MANDATS D'ÉTUDE PARALLÈLES – RAPPORT DU COLLÈGE D'EXPERTS

**Assainissement énergétique du bâtiment CB1 Gendarmerie au
Mont-sur-Lausanne**

Mandats d'étude parallèles – Rapport du Collège d'experts

4.1 PROJET N°1 « KIND OF GREEN » de HRS Real Estate SA

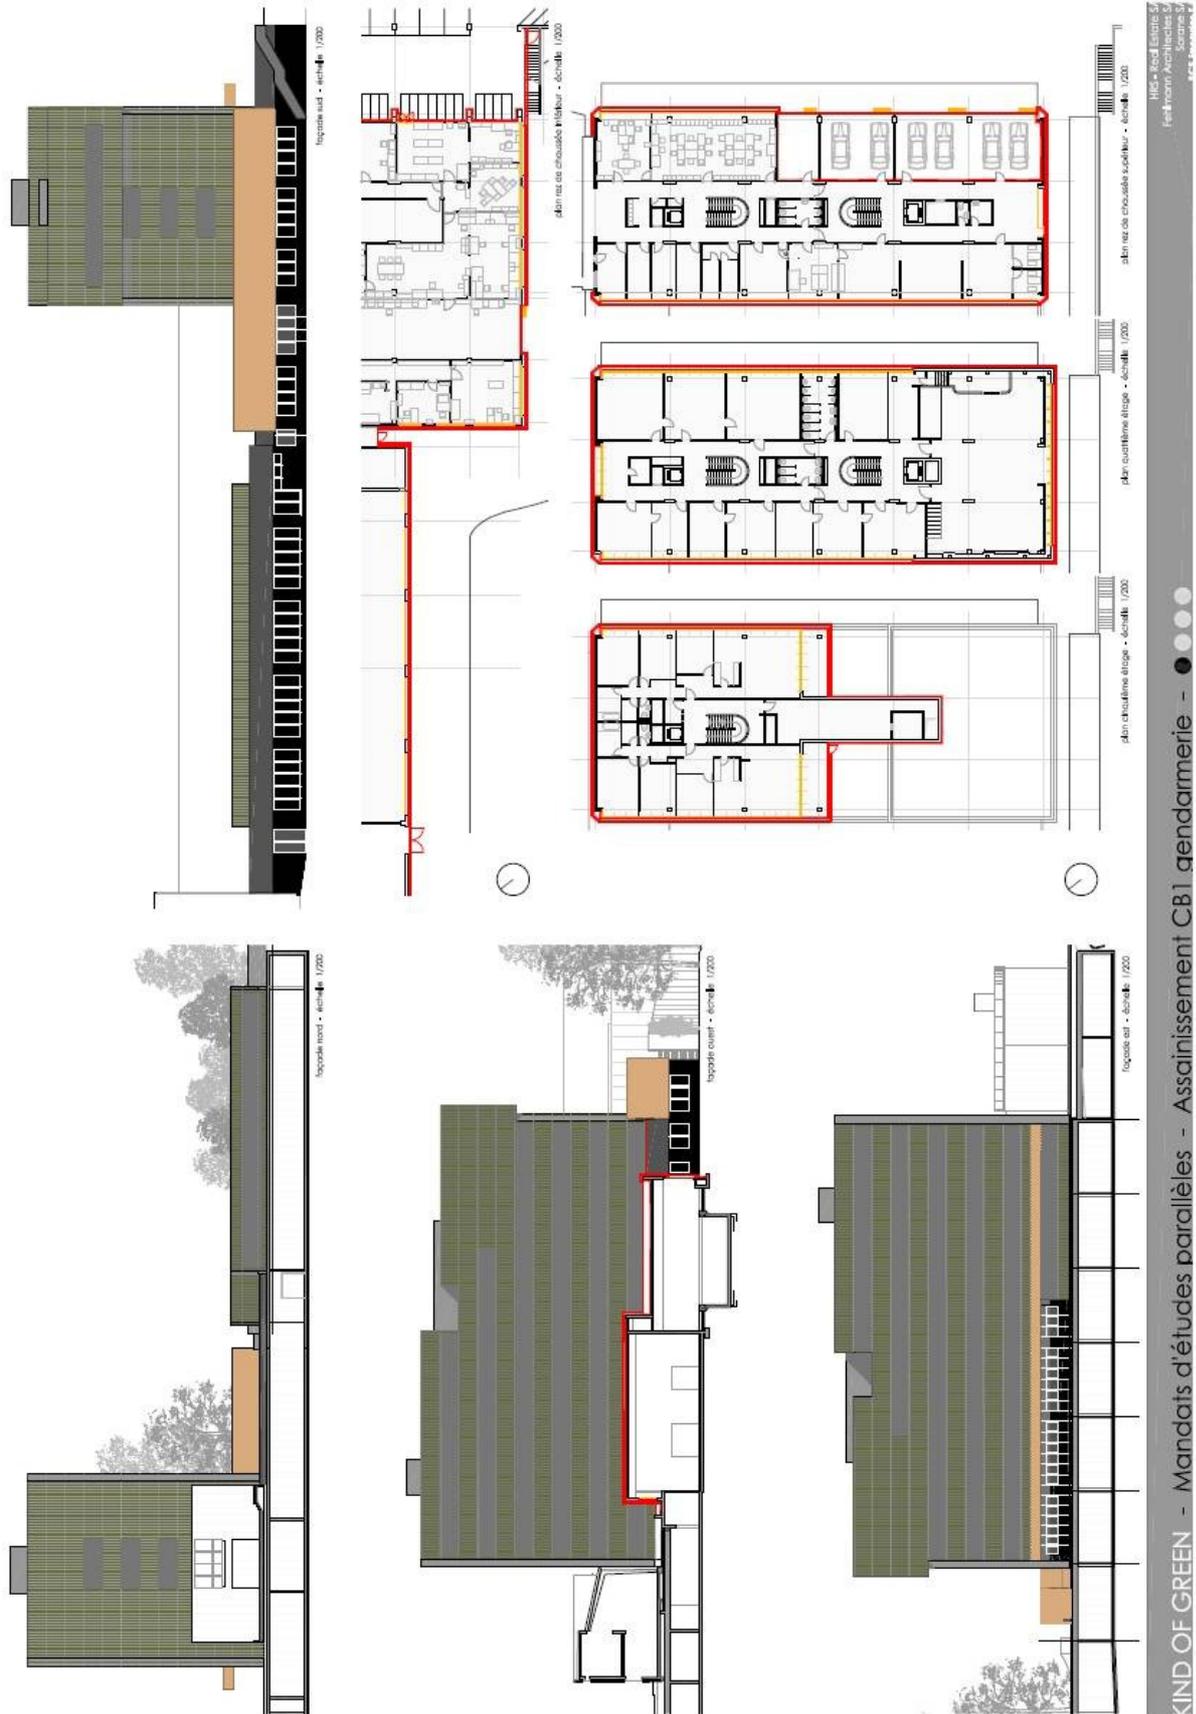
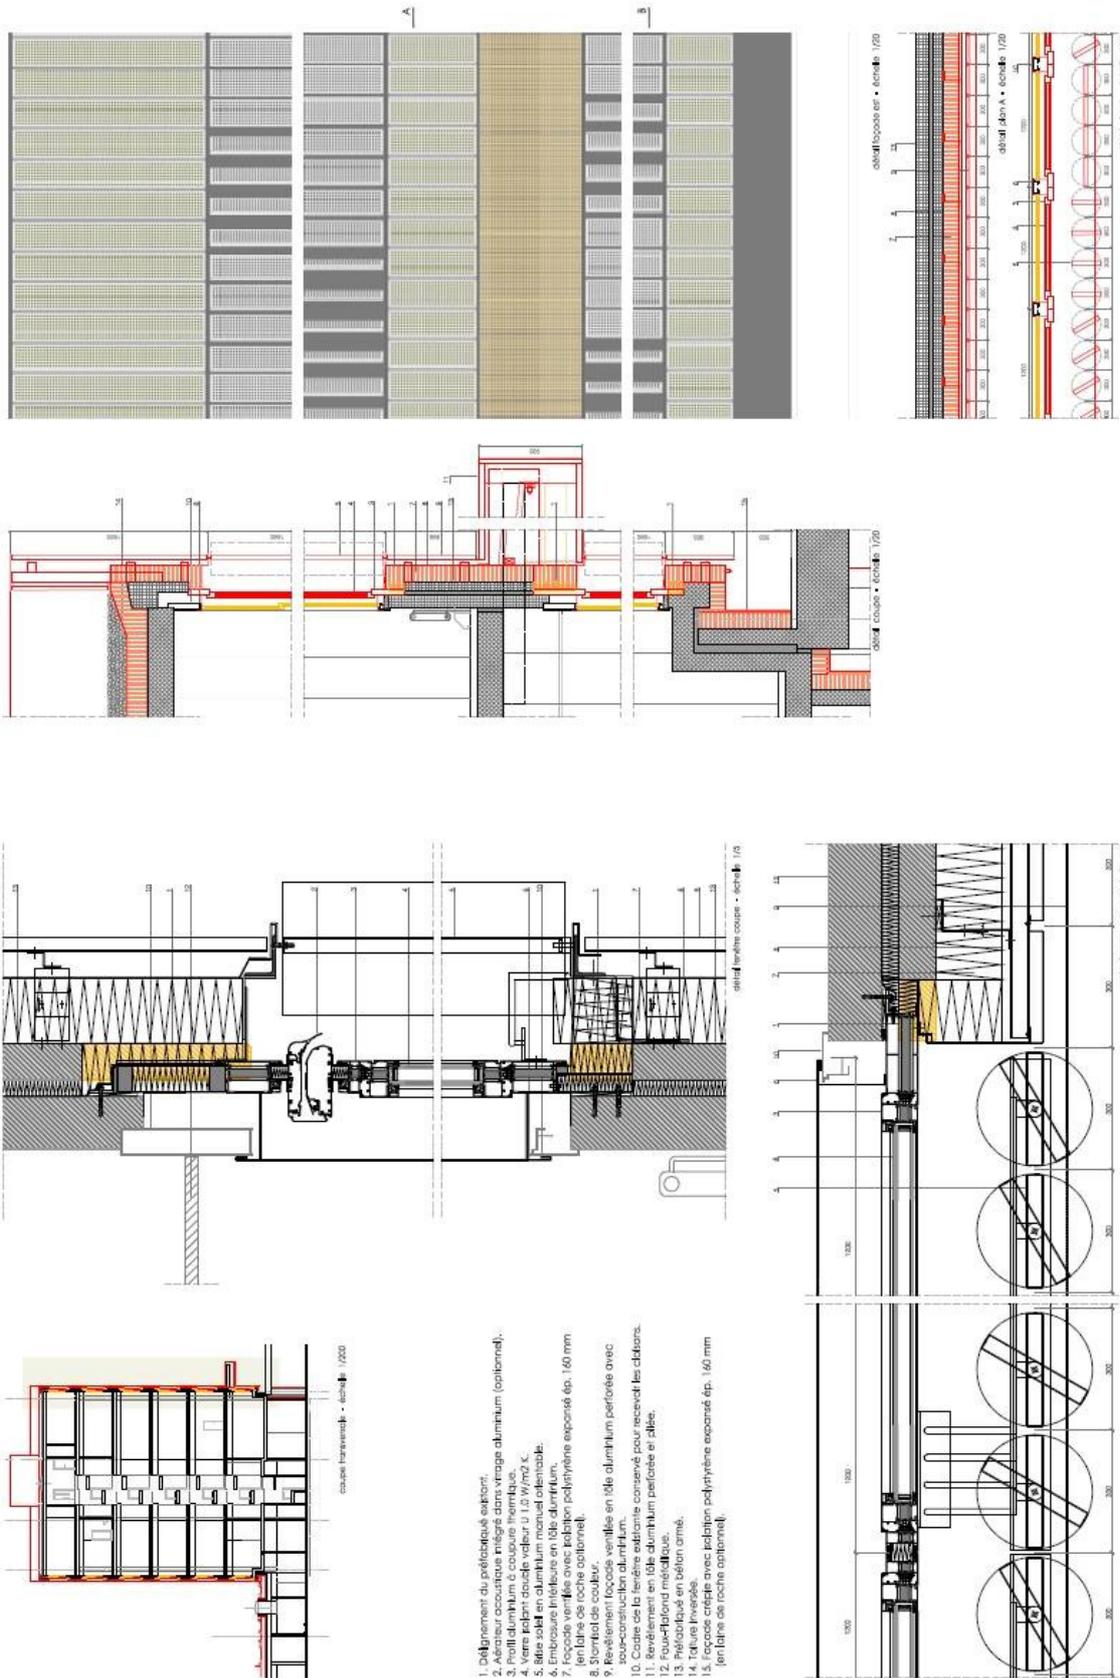
Le Collège d'experts relève la qualité de la recherche apportée sur l'image architecturale du bâtiment et sur la matérialité (brise-soleil, tôle perforée, etc.) et apprécie le soin apporté à la création d'un dialogue entre les différentes unités du bâtiment. La nouvelle trame de 0.30m, constitués par les éléments en aluminium, donne un nouveau rythme à la façade.

Le Collège d'experts apprécie la réflexion architecturale d'ensemble du projet et la proposition des couleurs et des matériaux. Cependant, il note que l'intégration de l'utilisateur dans la réflexion architecturale n'a pas été prise en considération de manière adéquate. En particulier, l'utilisation de brise-soleil à orientation manuelle semble problématique du point de vue du positionnement et de l'entretien. L'absence d'aérateurs hygro-réglables dans les fenêtres est une contrainte pour les utilisateurs. Enfin, la question de la durabilité des panneaux de stamisol (résistance aux UV) placé derrière les plaques d'aluminium perforées est également posée.

Le Collège d'experts relève que l'utilisation de l'aluminium en façade impacte négativement le bilan thermique de la rénovation du bâtiment.

Malgré l'intérêt de la proposition architecturale, le Collège d'experts considère que ce parti a été choisi au détriment du confort des usagers et du respect des objectifs énergétiques.

Bien que majoritairement entrepris depuis l'extérieur, les travaux dureront plus d'une année (15 mois), ce qui aura un impact certain dans la durée pour les utilisateurs. Le délignement des préfabriqués, prévue sur une durée de 12 semaines sera créateur de nuisances importantes.

Le Collège d'experts déplore que les objectifs thermiques fixés dans le cahier des charges n'aient pas été atteints. L'affectation du bâtiment en « habitat collectif », utilisée dans les calculs, est non-conforme au cahier des charges. Même en tenant compte d'une affectation « administration », l'expert en énergie relève que la prise en compte des ombrages effectifs dû aux brises-soleil et l'usage de cadre métallique tel que proposés dans le calcul du bilan thermique engendre une consommation résultante plus élevée que l'objectif attendu.

Le prix proposé par le groupement a été corrigé en ajoutant l'option 3 « triple vitrage au lieu de double » (pour l'évaluation du critère "Prix") car cet élément constitue une exigence de base du cahier des charges. Le prix de HRS dépasse alors le coût plafond fixé par le maître de l'ouvrage.

4.2 PROJET N°2 « RENOUEVEU » de l'atelier d'Architecture Onze SA

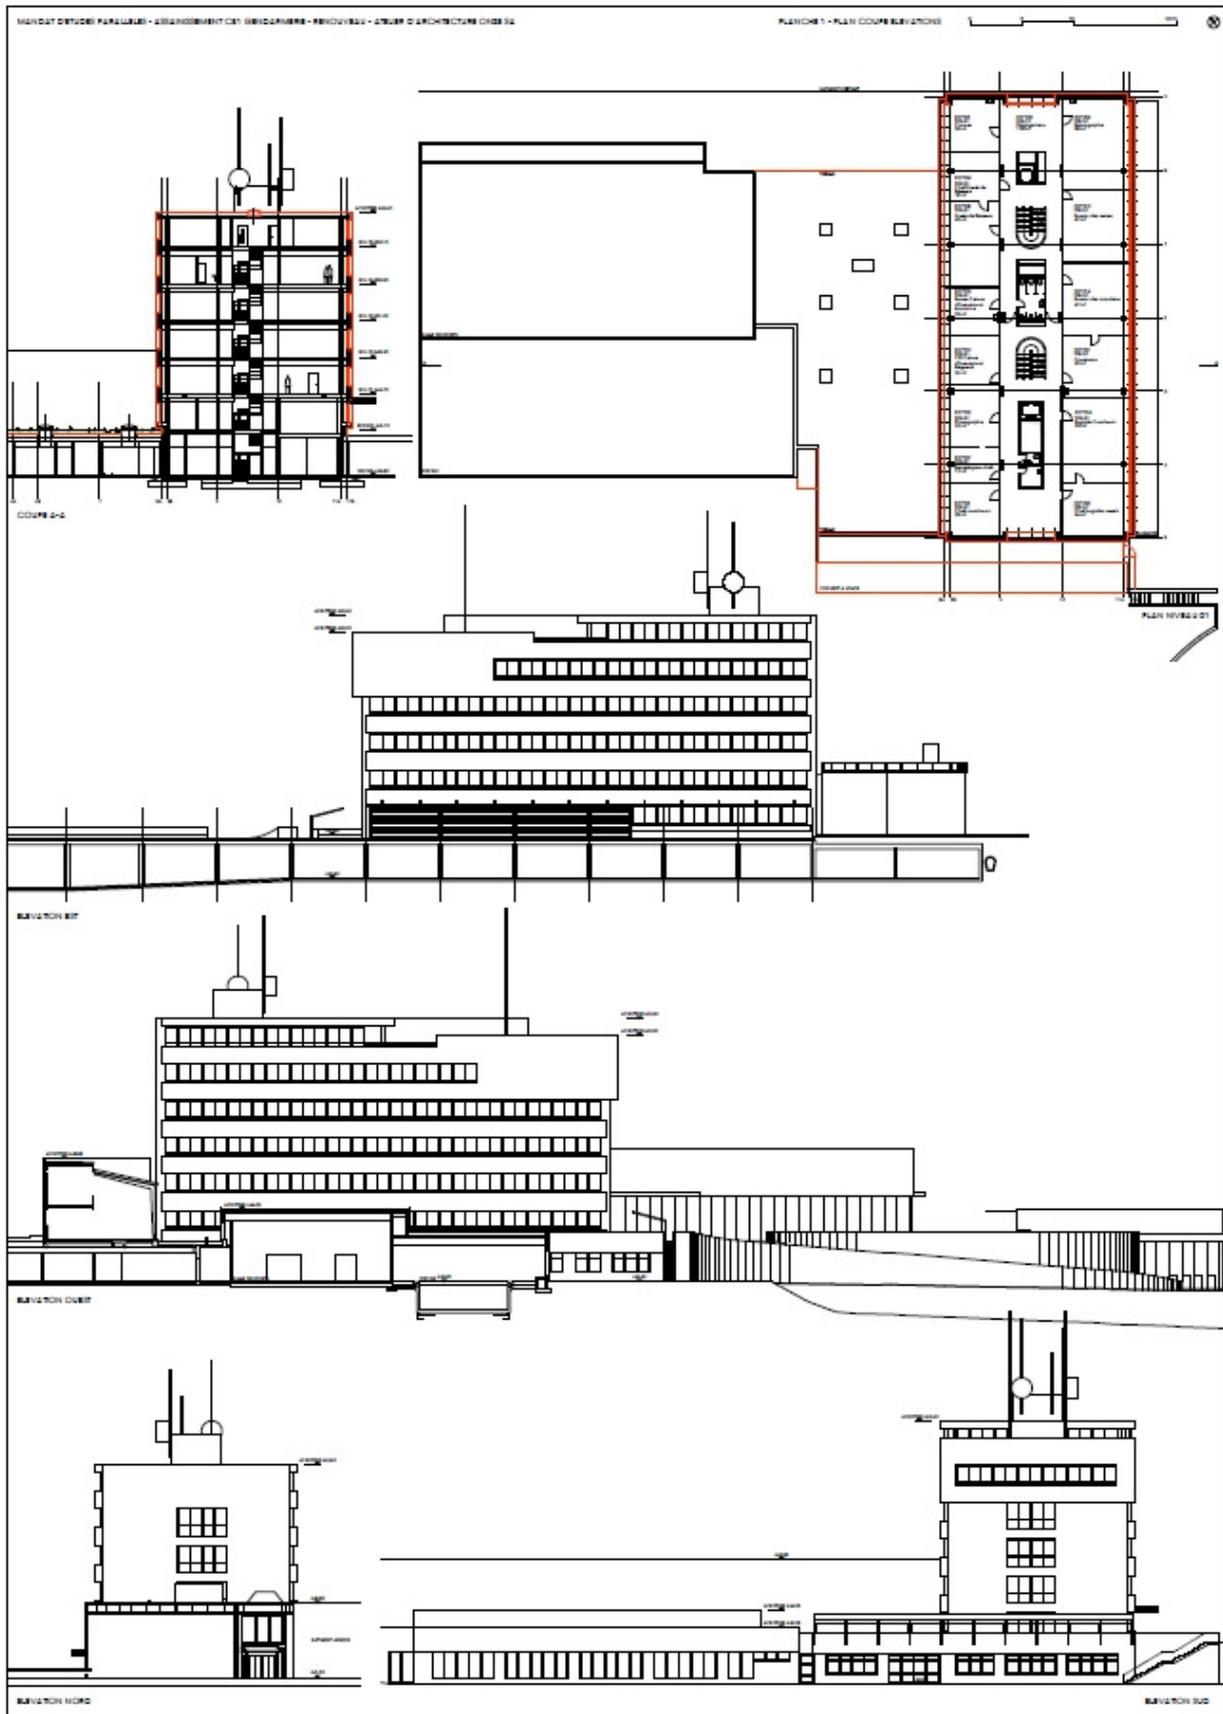
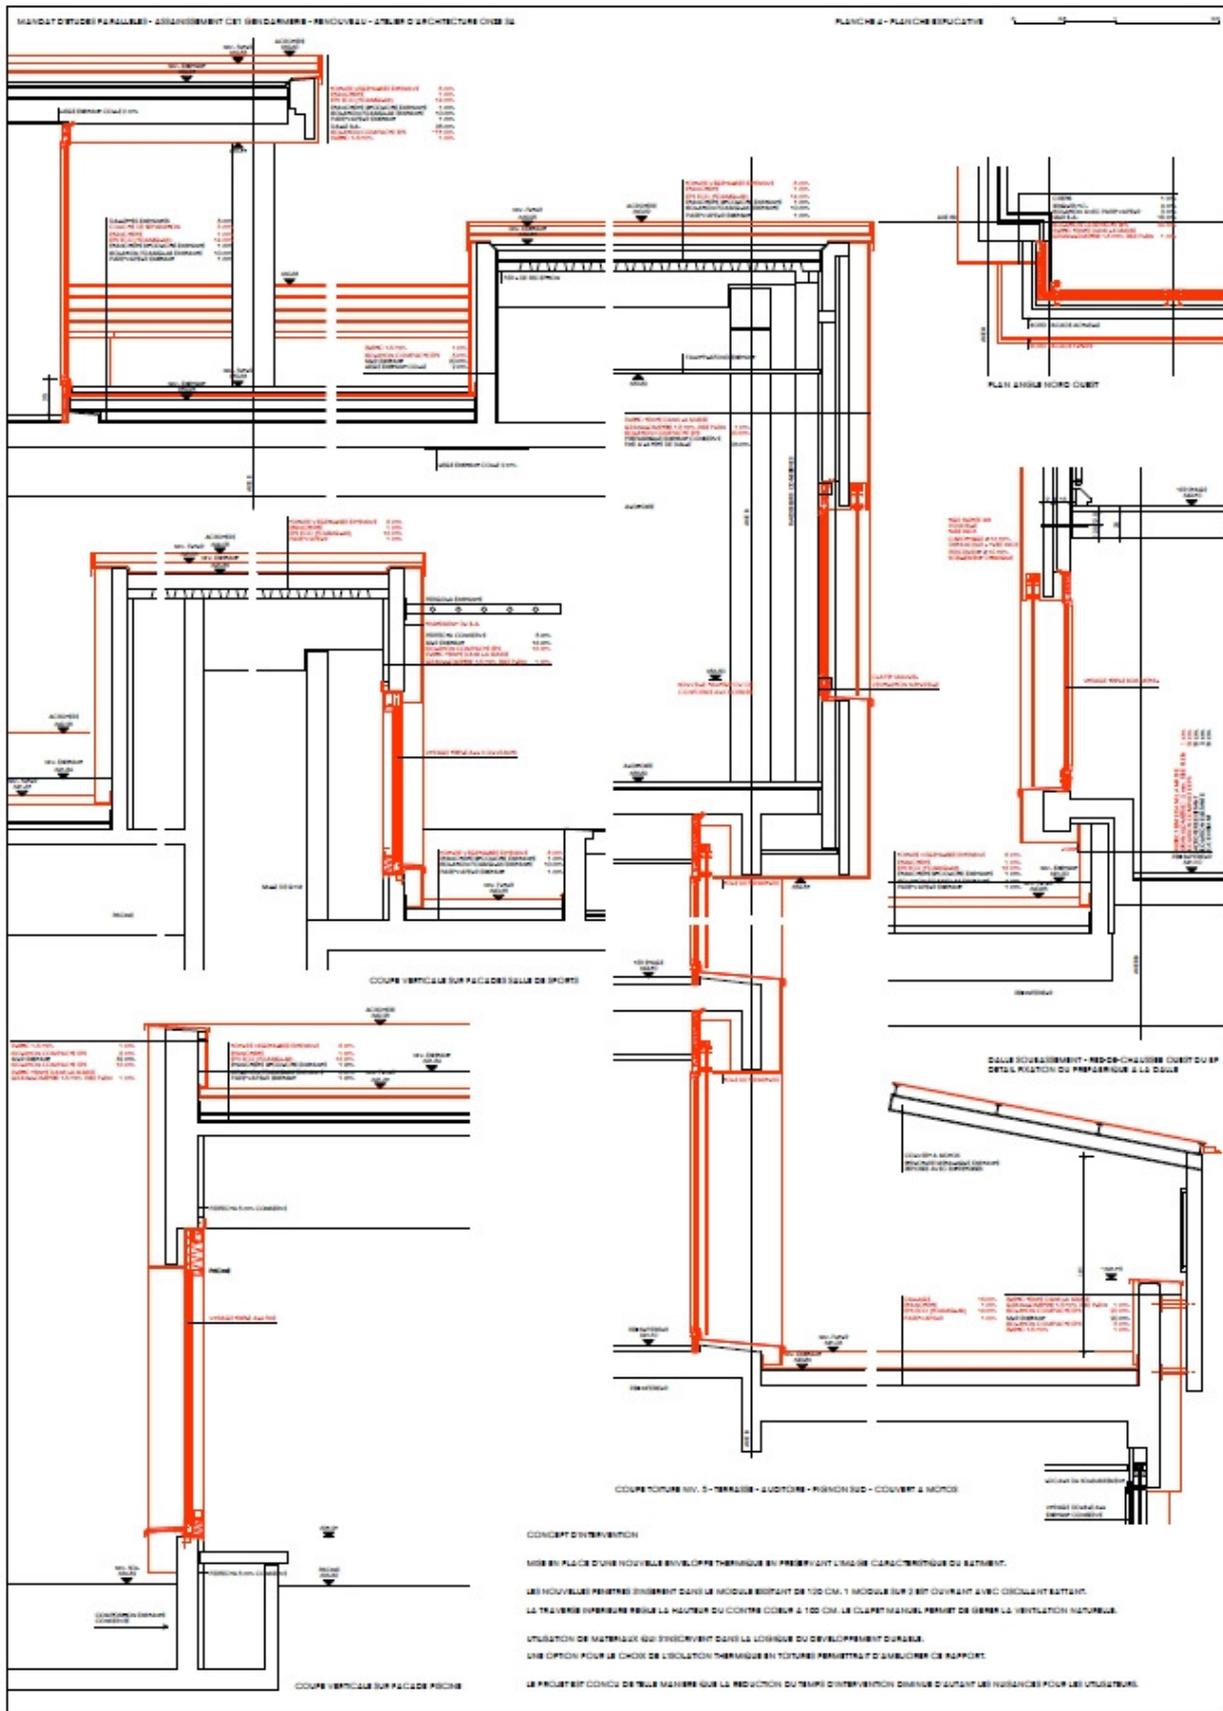
Le parti choisi par le groupement mené par Onze Architecture consiste en une rénovation douce du bâtiment, utilisant des matériaux simples et durables. La couleur du bâtiment est un crépi de teinte claire.

Si cette approche permet de conserver l'esprit du bâtiment existant, le Collège d'experts est d'avis que la recherche d'expression architecturale est réduite à son minimum.

Le fait que la durée et le phasage des travaux soient conditionnés par la mise à disposition des locaux par l'utilisateur constitue pour le Collège d'experts un point négatif du projet.

Le Collège d'experts salue la performance thermique du projet qui atteint les objectifs fixés dans le cahier des charges.

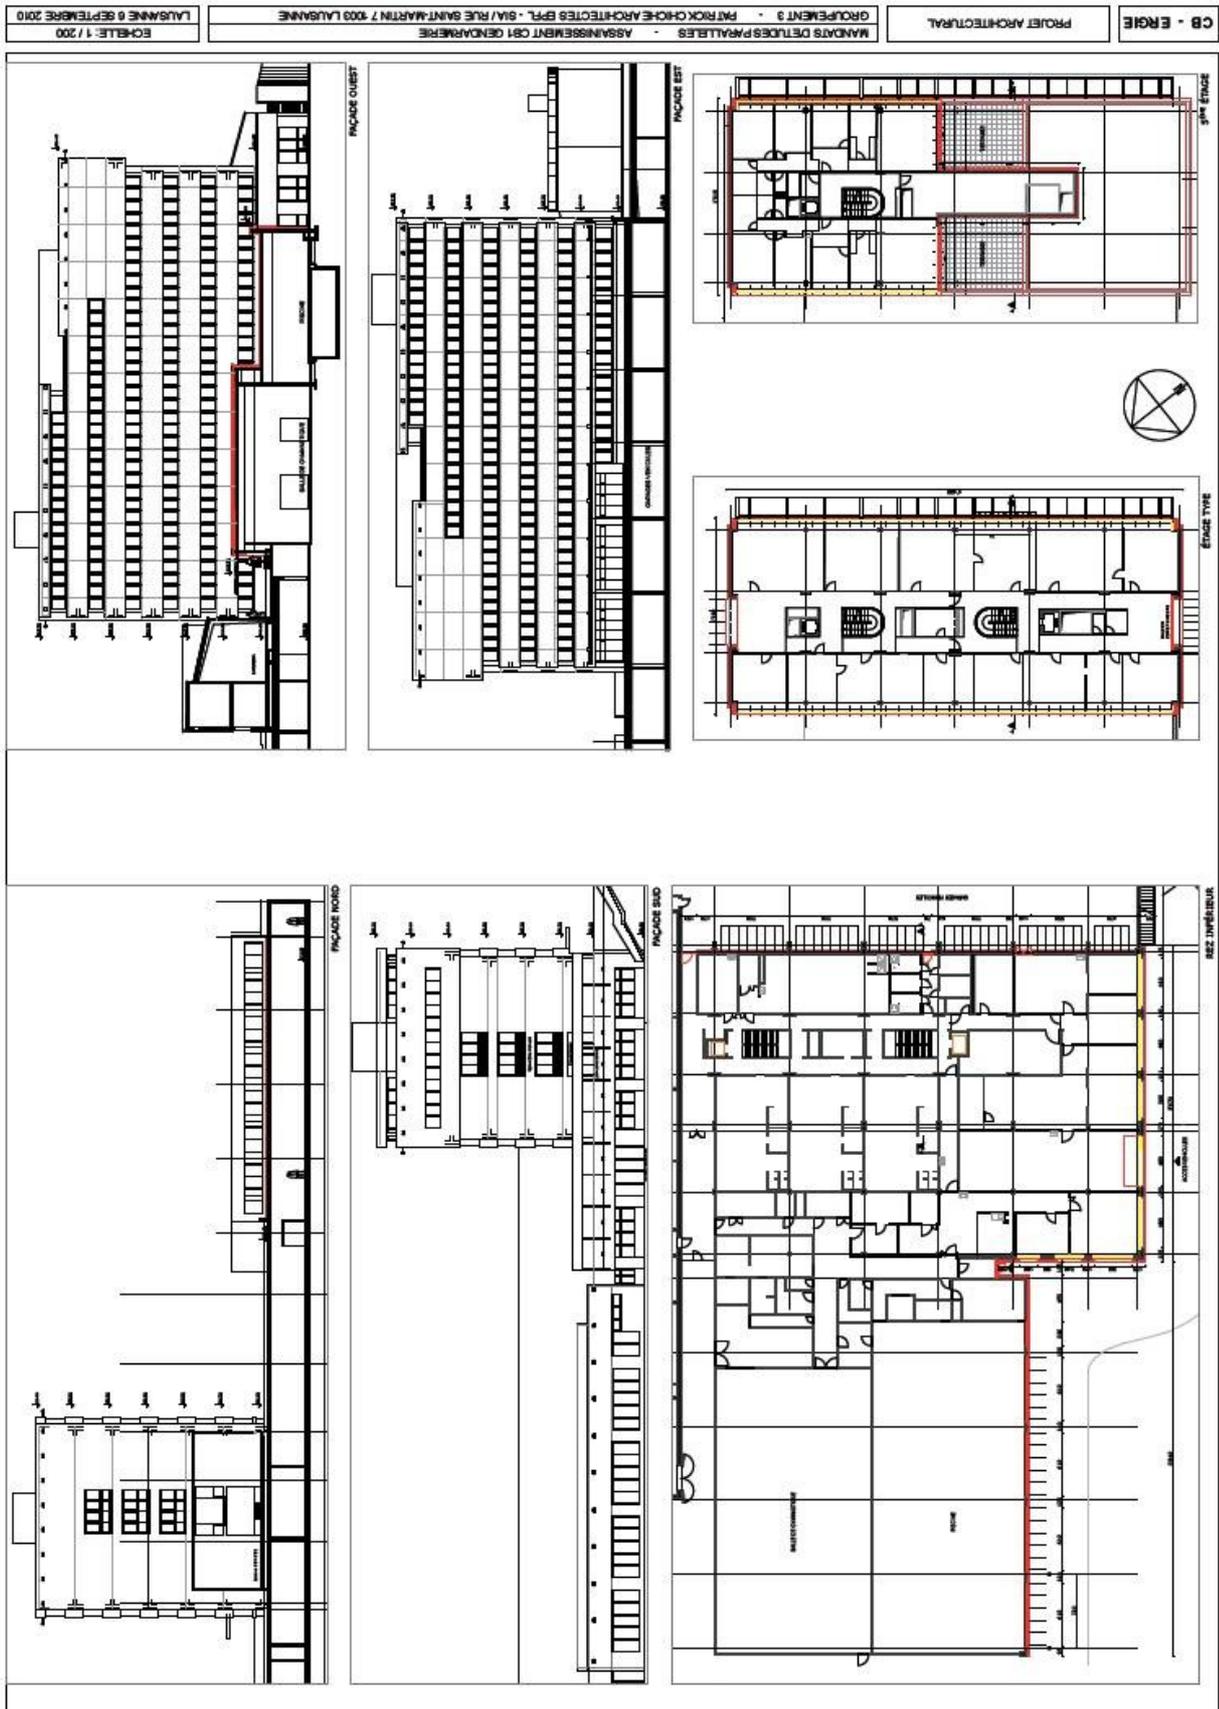
Le Collège d'experts note que les inconvénients liés à la suppression des meneaux de fenêtres ne sont pas clairement exposés dans le projet proposé.

Le Collège d'experts salue la performance thermique du projet qui atteint les objectifs fixés dans le cahier des charges.
